Osservazioni ai sensi dell'art.24 c.3 del D.Lgs. 152/06 e s.m.i.

Procedimento di Valutazione di Impatto Ambientale – Proc. N. 10862

“Progetto di delocalizzazione del deposito
Superba s.r.l. di Genova presso Ponte
Somalia”

Data: Marzo 2024
File: Relazione Tecnica_Osservazioni.docx

Figura 9: Estratto da SIA, figura identificata come "Tabella 27"

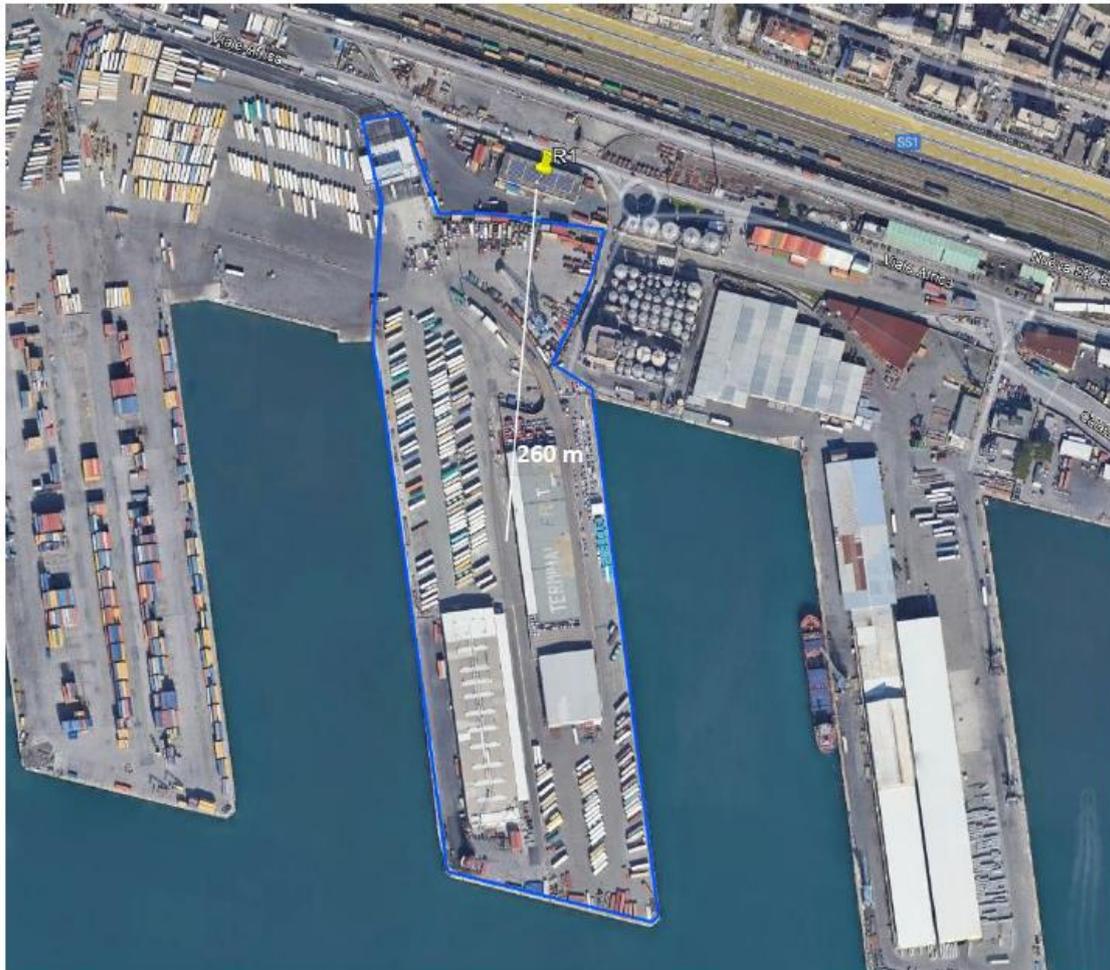
Si segnala che **le ipotesi considerate per la valutazione di accettabilità non si ritengono adeguatamente cautelative** in quanto si considera come distanza di riferimento quella fra il recettore esterno (denominato R1 e il sito) ed il baricentro dell'area, pari a 260 m, come da figura seguente.

In termini di durata delle attività a maggiore emissione, il SIA considera la Fase 1 (quella degli scavi), senza fare alcuna valutazione per la Fase 0, altrettanto critica in termini di emissioni di polveri.

Considerando quindi l'emissione stimata di **481,4 g/h** come rappresentativa anche per la Fase 0 ed una durata delle attività generanti le emissioni (Fase 0 e Fase 1) comprese almeno nell'intervallo di 200-250 gg/anno, si deduce che:

- l'emissione stimata è superiore ai valori di attenzione indicati per recettori ad una distanza nell'intervallo 100-150 m (360 g/h),
- l'emissione stimata è di poco superiore ai valori di attenzione indicati per una distanza >150 m (493 g/h).

Figura 11 – Individuazione sorgente emissiva puntuale

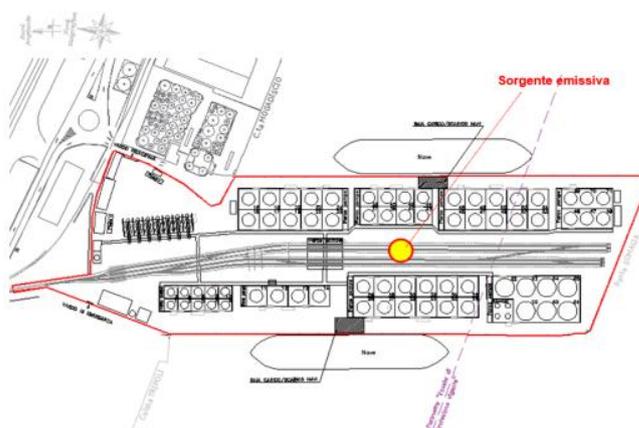
Non si ritiene cautelativo aver identificato una sola sorgente di emissione in posizione baricentrica al sito come rappresentativa dell'impatto del terminale. I recettori residenziali e quelli sensibili (es. scuole), maggiormente esposti ai potenziali effetti, risultano tutti ubicati a nord rispetto a Ponte Somalia.

Si evidenzia la necessità di effettuare la simulazione ubicando i punti di emissione in corrispondenza dei serbatoi posti a minor distanza dai recettori individuati.

Figura 14: Estratto Figura 99 dello SIA Superba – “Carta litologica regionale [Fonte: Geoportale Regione Liguria]”.

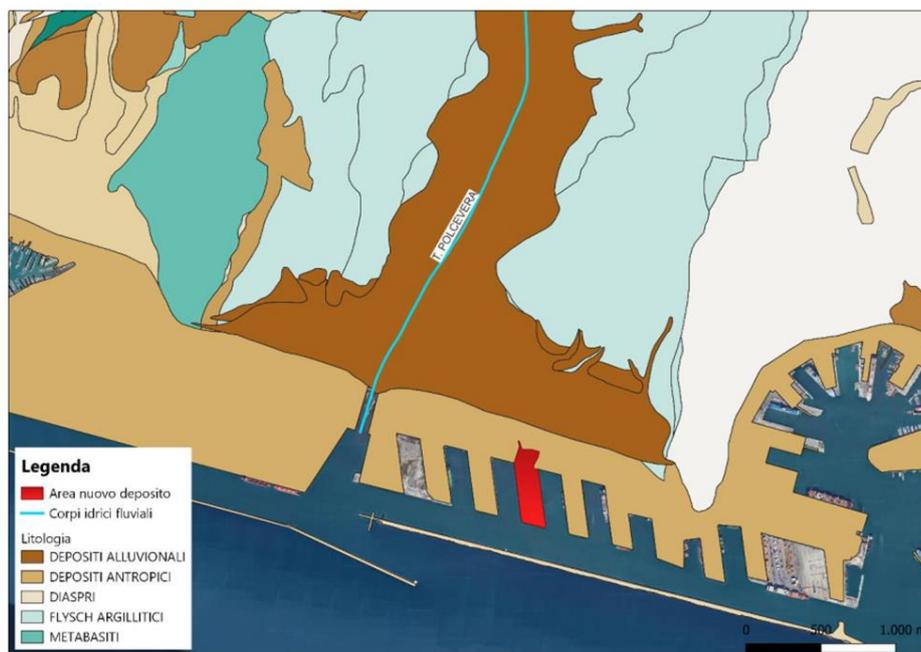
Al paragrafo 6.3.1.1 “Geomorfologia e idrogeologia” si riporta quanto segue:

“L’area in esame si trova in un’area in cui si trovano depositi antropici, identificati nell’analisi del Piano Urbanistico Comunale in “riporti, riempimenti artificiali, discariche””

Figura 17 – Estensione dell'area coinvolta da potenziale rischio ambientale in caso di evento incidentale con rilascio a mare di AVM presso banchine portuali [elaborazione da Google Earth]

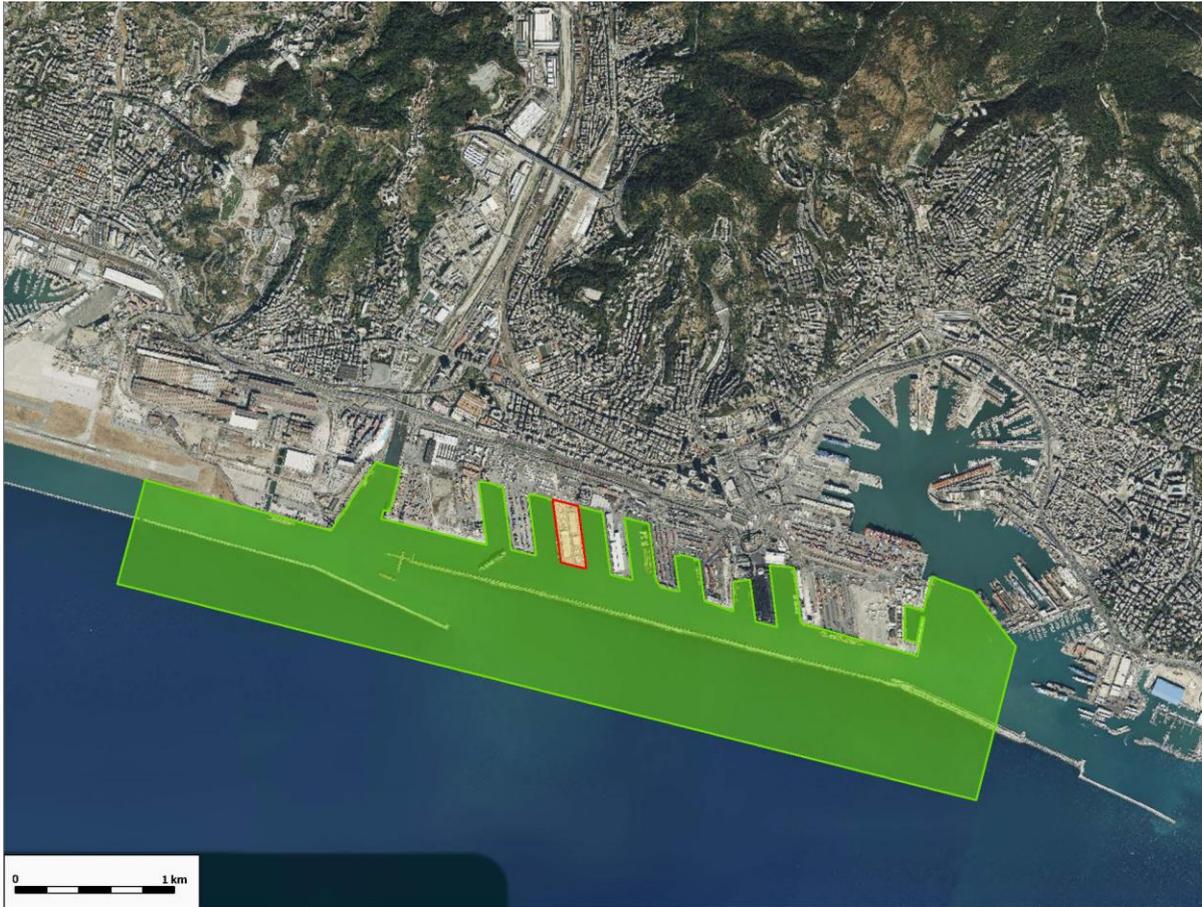
Sulla base delle considerazioni, per quanto semplificate, sopra riportate, appare quindi evidente come il tema della valutazione del rischio ambientale dato dalla realizzazione del terminale presso Ponte Somalia debba essere analizzato ed approfondito anche nell'ambito del procedimento in materia di VIA.

Figura 18: Elaborazione da Figura 117 SIA Superba – “Aree di danno da Irraggiamento (PoolFire) Eptano [Fonte: Rapporto preliminare di Sicurezza].”

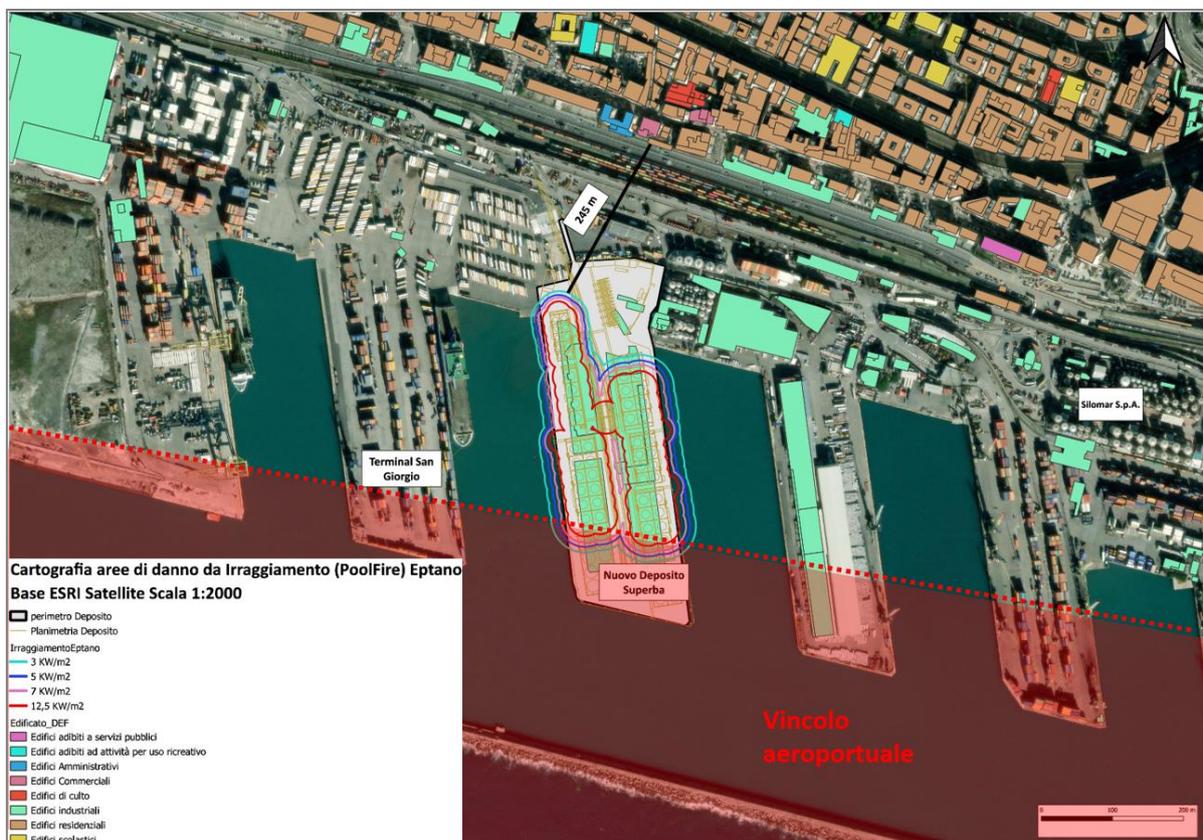
2. Nonostante, come già detto in precedenza, non siano disponibili gli elaborati di analisi di rischio predisposti dal proponente per il procedimento ex D.Lgs. 105/2015, facendo riferimento alla sola mappa dell'inviluppo delle curve di danno riportata nel SIA Superba, si rileva che gli effetti significativi di eventi incidentali che coinvolgono sostanze pericolose, con possibili effetti domino, sono ampiamente ricompresi dentro la fascia del vincolo aeroportuale.

Si osserva quindi che la soluzione progettuale adottata da Superba Srl per superare il vincolo aeroportuale che insiste sull'area di Porto Somalia non si ritiene sufficiente per garantire la sicurezza sia del traffico aereo che delle attività del nuovo terminale in quanto non risponde in termini sostanziali a quanto indicato dalle disposizioni di cui all'art. 707 del Codice della Navigazione Aerea.

Figura 21: Estratto da SIA, Figura 147 SIA Superba – “Ubicazione generale delle aree dedicate ai progetti identificati rispetto all’area in esame”

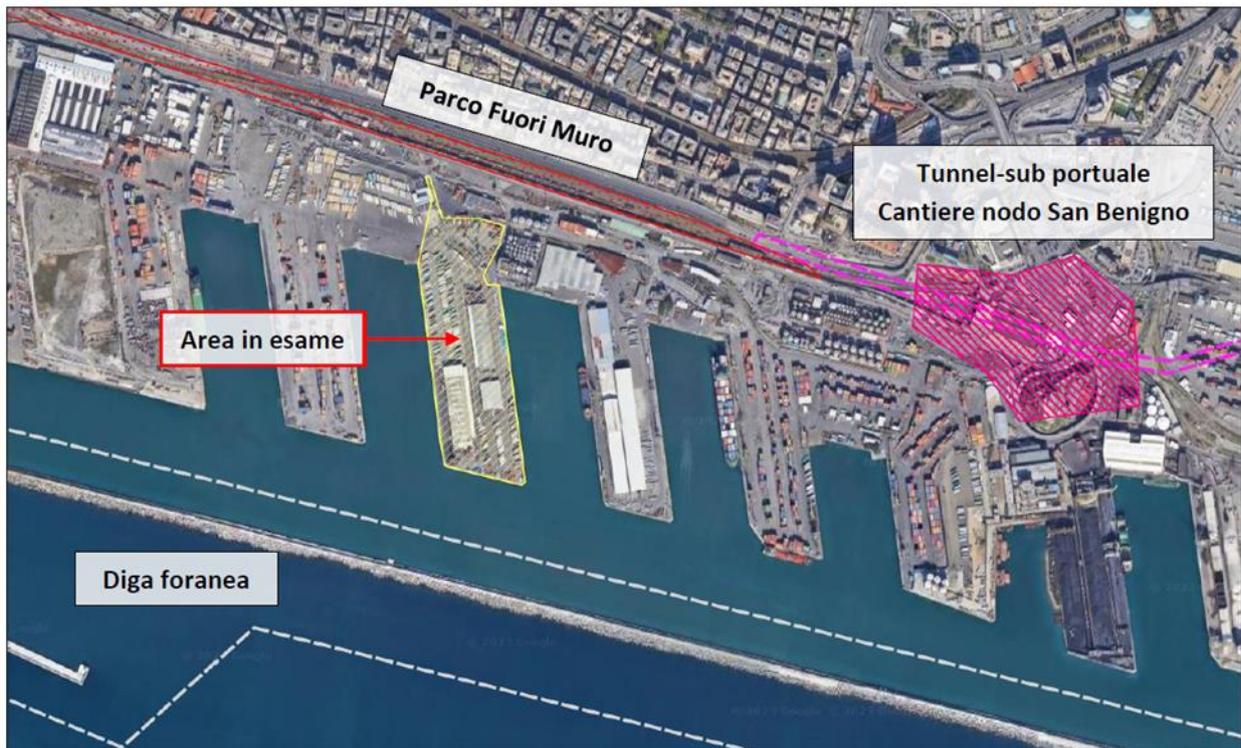
Si rileva come soprattutto gli interventi del Parco Fuori Muro siano adiacenti all’area del progetto in esame e soprattutto agli stessi recettori residenziali più impattati dalle attività di realizzazione del progetto Somalia.

Il cronoprogramma riportato in Tabella 76 del SIA mostra una sostanziale sovrapposizione temporanea delle attività di realizzazione dei cantieri di tali progetti.
